ESCLARECIMENTO Nº 1

PROCESSO ADMINISTRATIVO - 2.276/2016

TOMADA DE PREÇOS - 10/2016

OBJETO - Contratação de empresa de engenharia especializada, para execução dos serviços e obras gerais de construção civil e montagem hidromecânica das Estações Elevatórias de Esgoto - Ponte e Represa, neste município.

ASSUNTO: ALAMBRADO PADRÃO

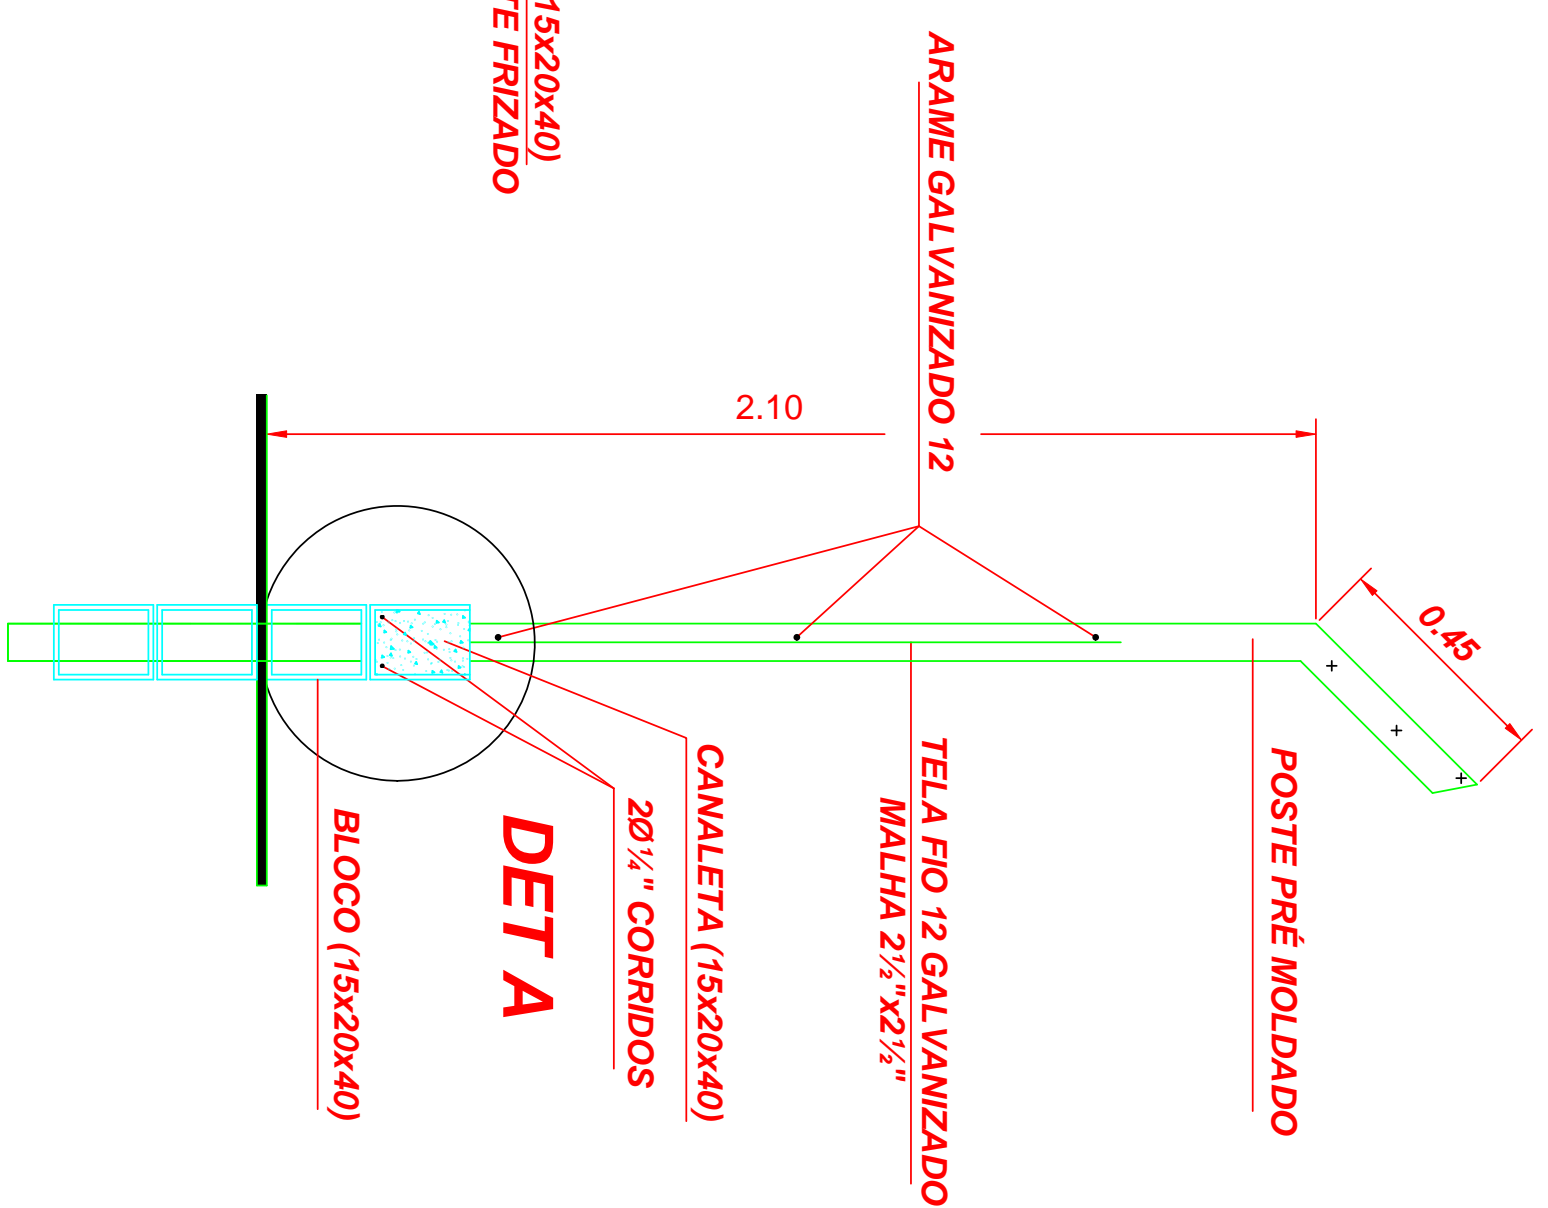
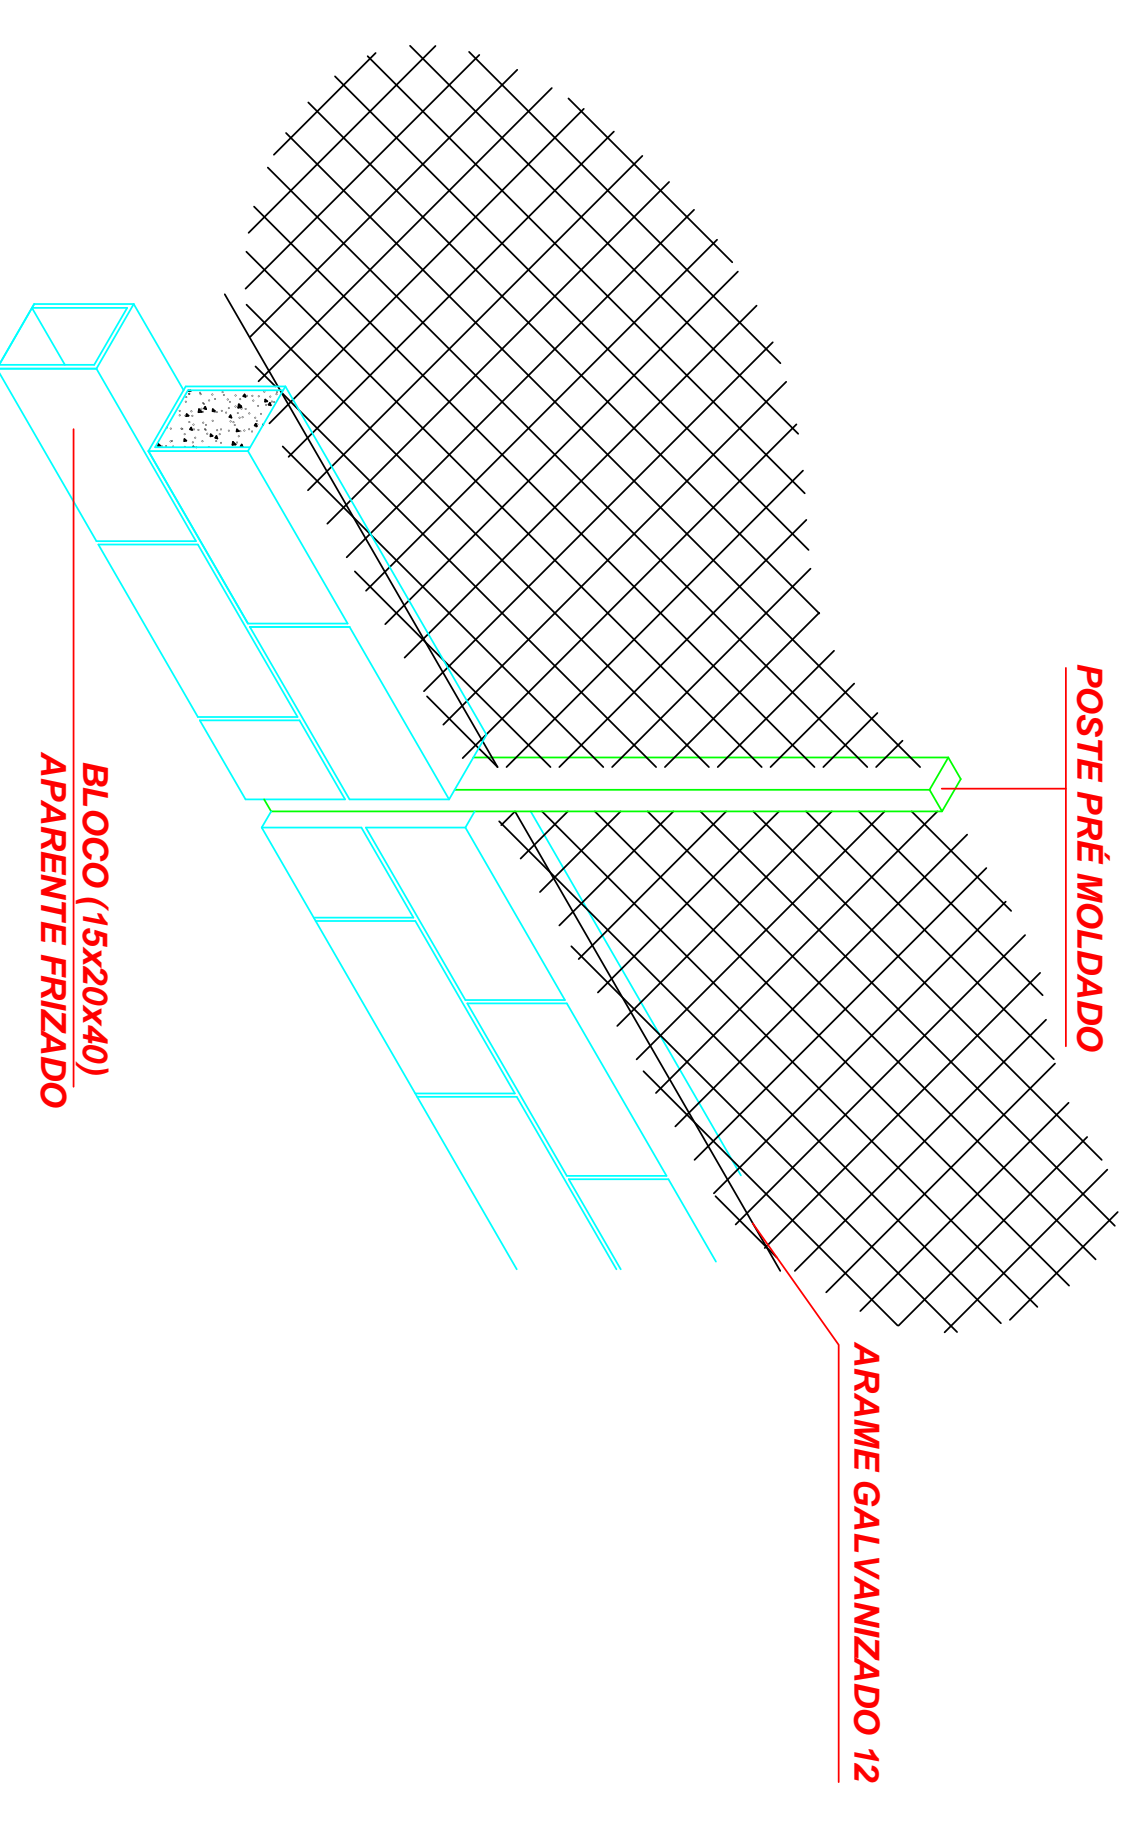
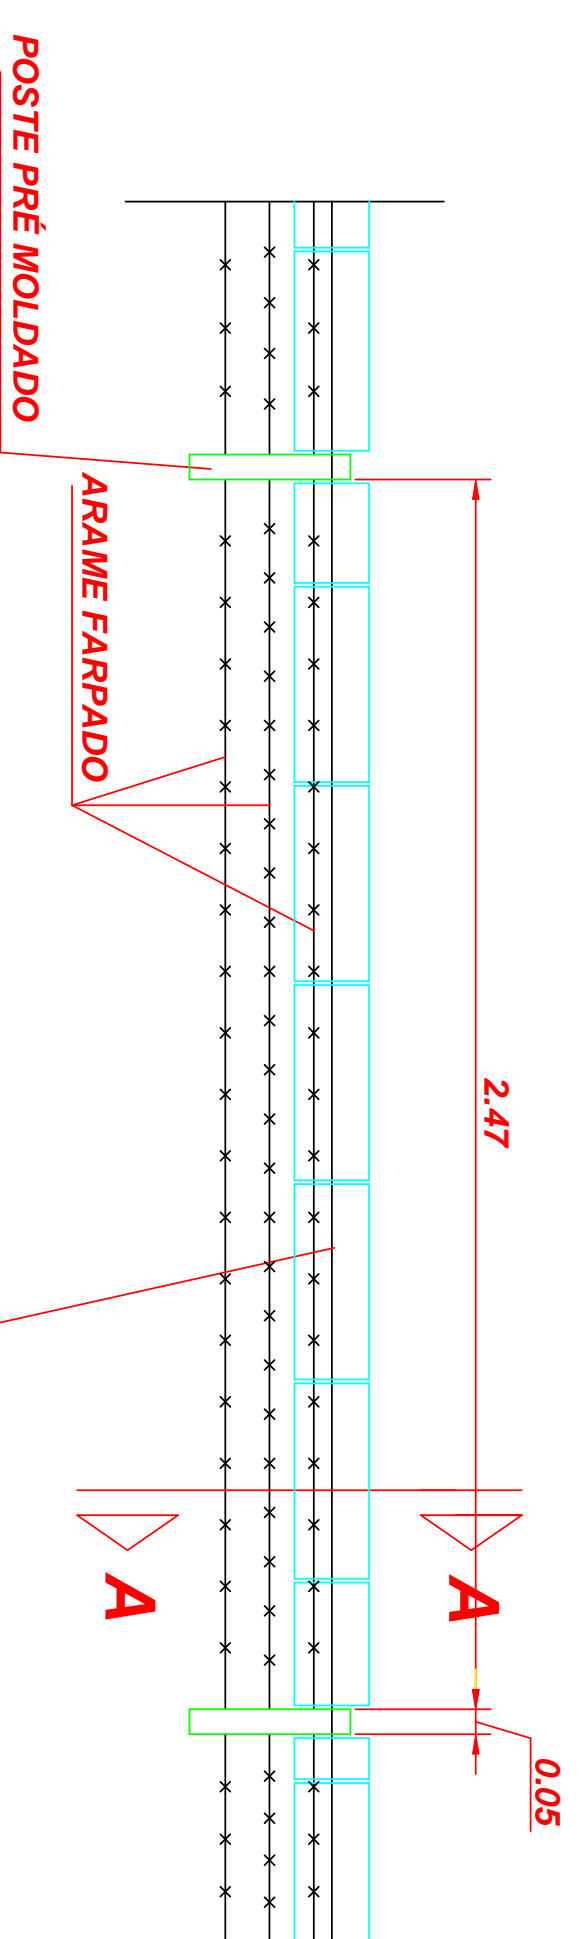
Pergunta 3: “No Anexo I - Projeto Básico consta no item 6.1 - Componentes do Projeto Alvenaria e Obras Civas especificamente o **Alambrado padrão SAAE**, solicito o fornecimento do desenho padrão”.

Resposta: Segue o padrão do alambrado anexo.
